**電磁両立性（EMC）に係る
原子力発電所における対応について
産業界としての対応方針**

（第2回 意見聴取会）

2022年 8月 17日

原子力エネルギー協議会

添付1 国内における試験実施の可能性 (1/2)

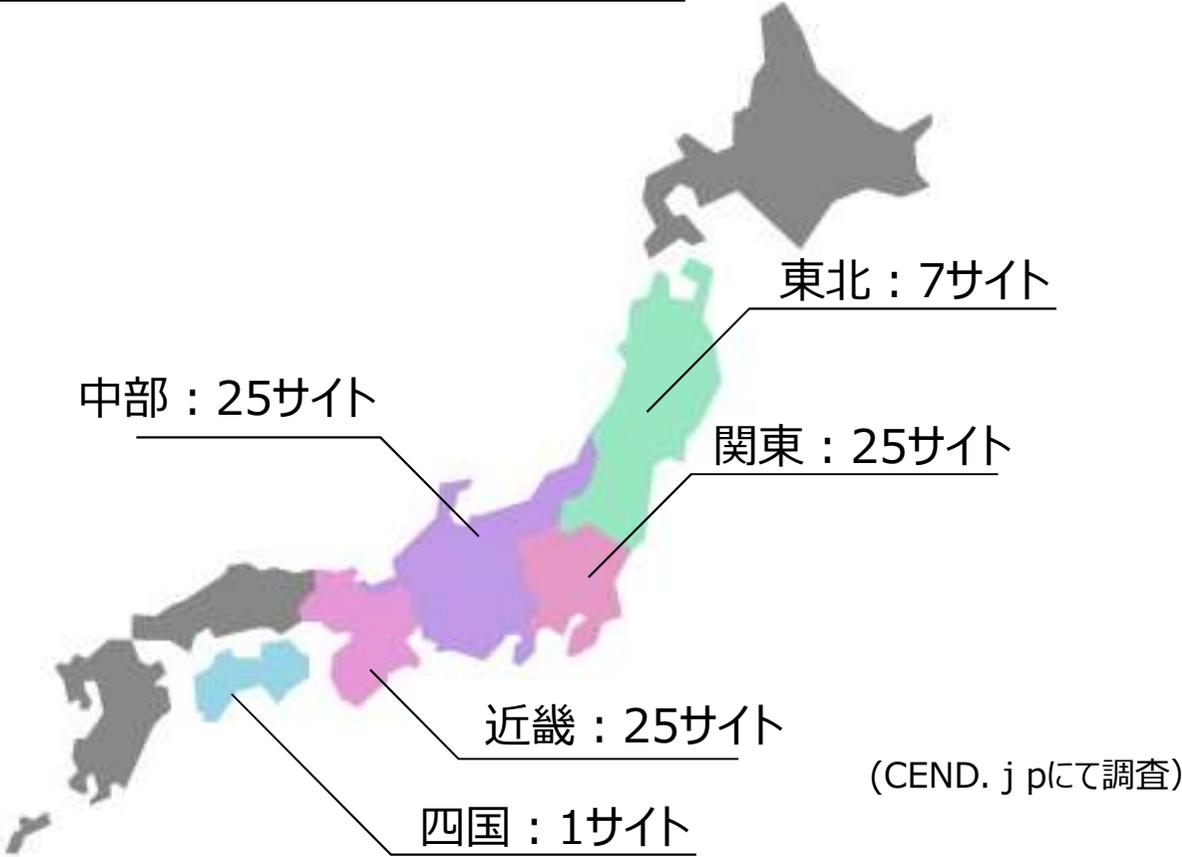
➤ NRAコメント

- ✓ 国内における試験実施の可能性は？

➤ ATENA見解

- ✓ IEC62003で要求される試験をすべて実施可能な試験サイト(認証済)は現時点では存在しない。
- ✓ IEC61000の試験については、各試験サイト毎に対応可能な試験項目が異なるので、試験項目毎に試験サイトを選択すれば対応可能である。

添付2 電磁的事象による共通要因故障の可能性 (2/2)

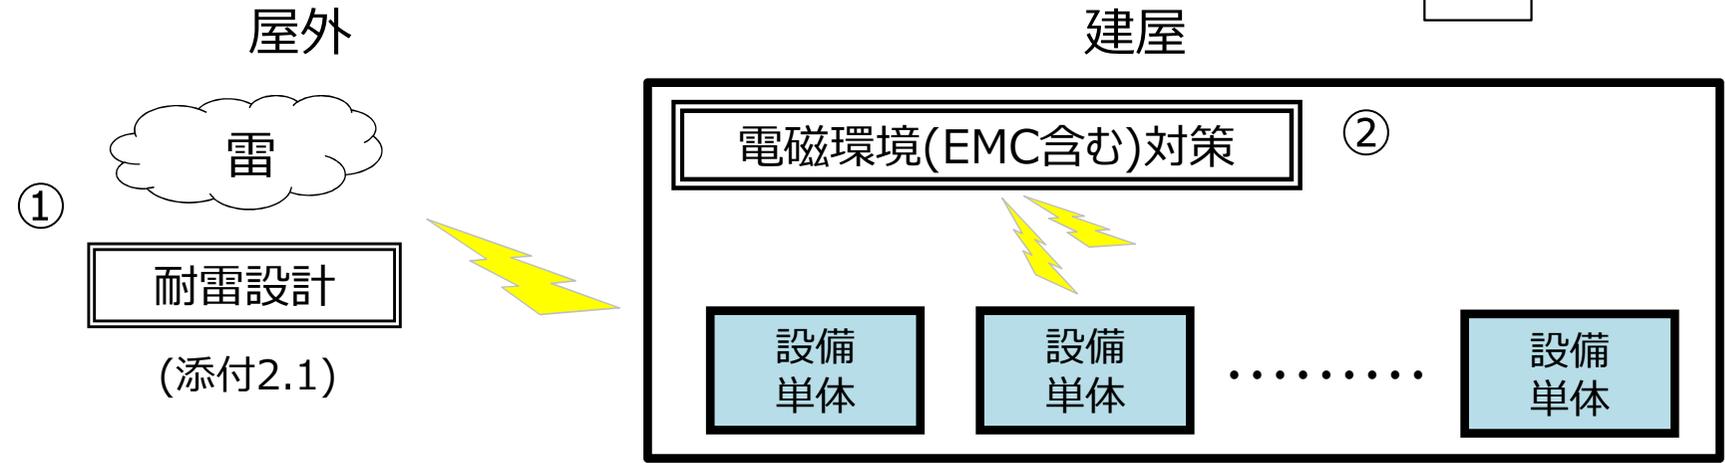
➤ NRAコメント

- ✓ 安全保護回路に加え検出器も含むのかといった点については、共通故障の要因になり得るかという観点から考える必要があると思う。

➤ ATENA見解

✓ 電磁的事象に対しては、以下の対策を実施しており、共通要因故障に至る可能性は十分に低減できていると考える。

①外部要因となる雷に対しては、関連規格等に基づく耐雷設計による雷サージ抑制策を講じている。 ➡ 31

②電磁環境 (EMC含む) に対しては、本編3.1章に記載した通り設備、運用の両面から対策を実施している。

③特に重要度の高い安全機能を有する設備については、分離・独立、多重化設計による高い信頼性を確保し、安全機能を維持し得る設計としている。 ➡ 33

添付3 一般産業の電子機器として求められる水準との比較 (2/4)

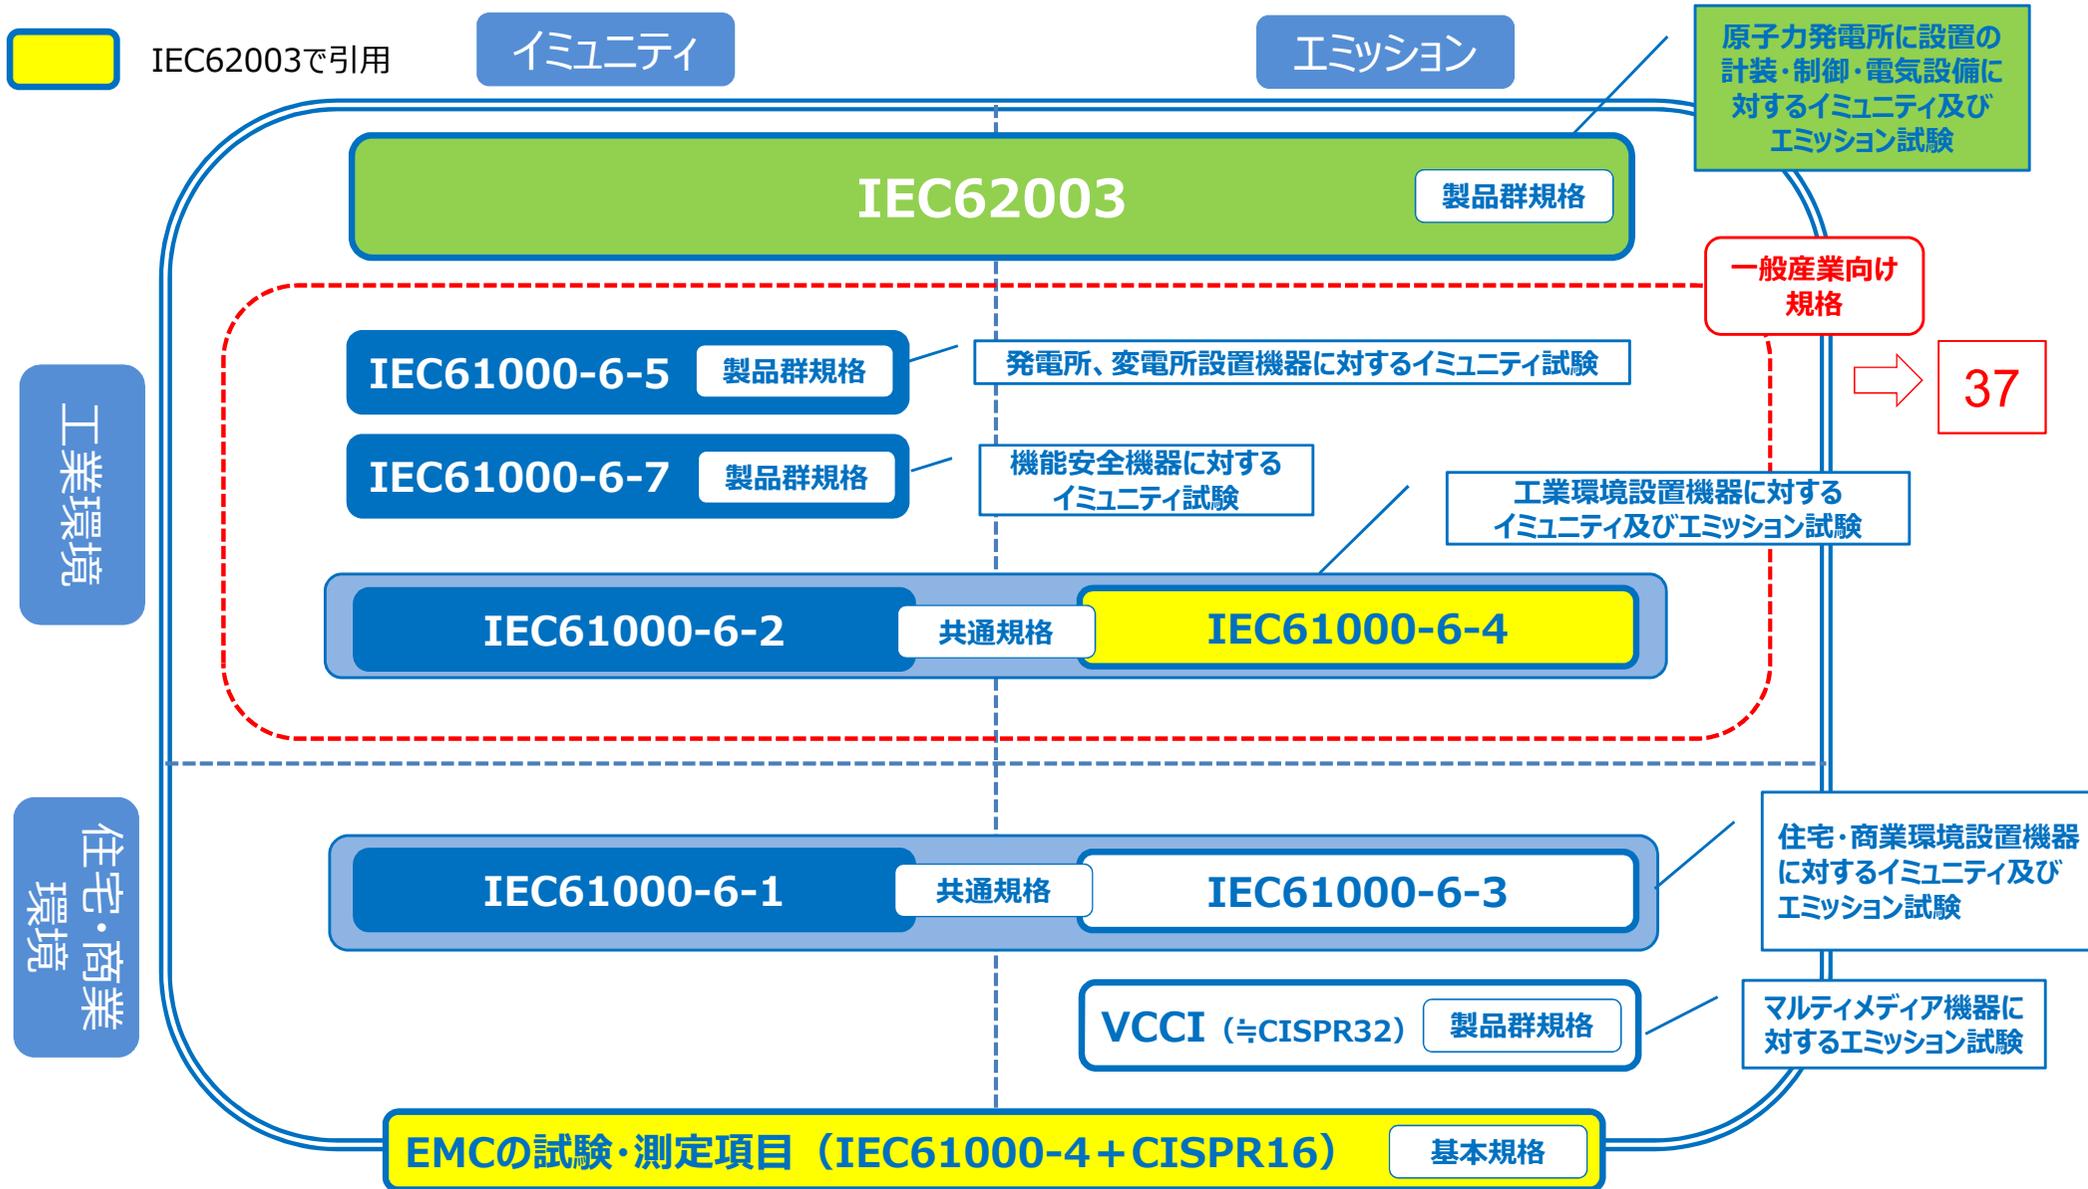
➤ NRAコメント

- ✓ 原子力の安全上の問題が起こる可能性は低いかもしれないが、電磁両立性について一般産業の電子機器として求められる水準に対して、どのレベルにあるか分かると、技術的に判断しやすい。

➤ ATENA見解

IEC62003を適用するということで、

✓ 一般産業向け規格と同じ適用領域をカバーしている。

✓ 一般産業向け規格の試験項目を包含している。

以上より、EMCの評価指標としてIEC62003を用いることにより、

世の中の一般産業レベルは網羅される

添付4 基板・部品レベルでの電磁両立性 (2/2)

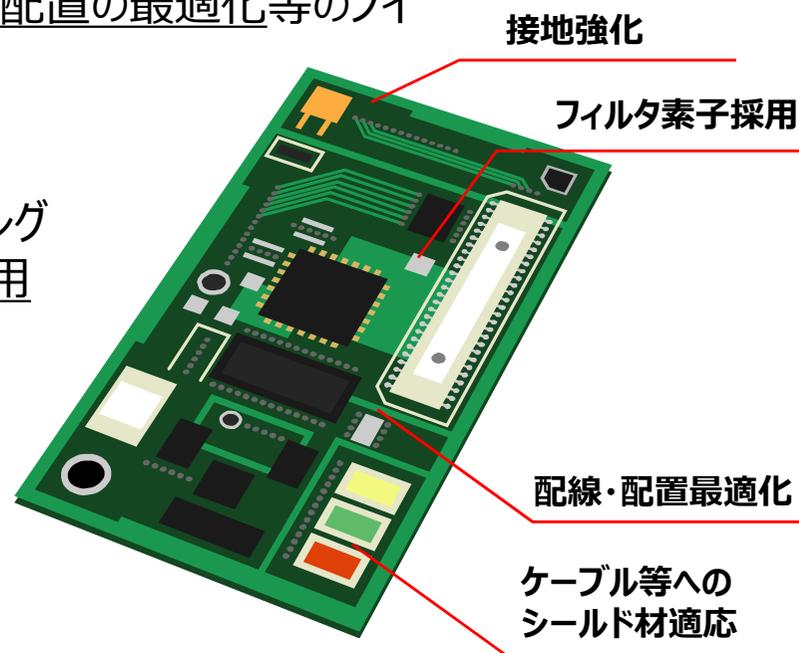
➤ NRAコメント

- ✓ 設計運用面からの対策例が示されているが、盤レベルの対策が中心になっている。電磁両立性に関していえば、回路設計だと筐体の設計等コンポーネントユニットレベルでの対策の効果が一番高く、それを前提として、盤や電源等に対策を施していくものと思っている。今後、コンポーネントユニットレベルの対策等は示されるのか。

➤ ATENA見解

- ✓ 原子力発電所向けの装置に採用する基板・部品に対しては、一般産業品と同様、製品化ライフサイクルにおいて開発設計段階からノイズの影響が無いようメーカーとして考慮している。

①内部干渉抑制

- ・開発・設計断面で各社メーカー基準やノウハウを元に接地強化、フィルタ素子でのノイズ低減、シールド材を使用したノイズ遮断、基板上の配線・部品配置の最適化等のノイズを考慮した設計を実施。

②外部妨害抑制

- ・基板設計において、回路の特性（高速スイッチングやスイッチング周波数等）に応じ、適切なフィルタの採用や、シールド材を使用したノイズ対策を実施。
- ・グランドパターンや部品の配置、性能等も関係してくるため、レイアウト等も最適化を実施。
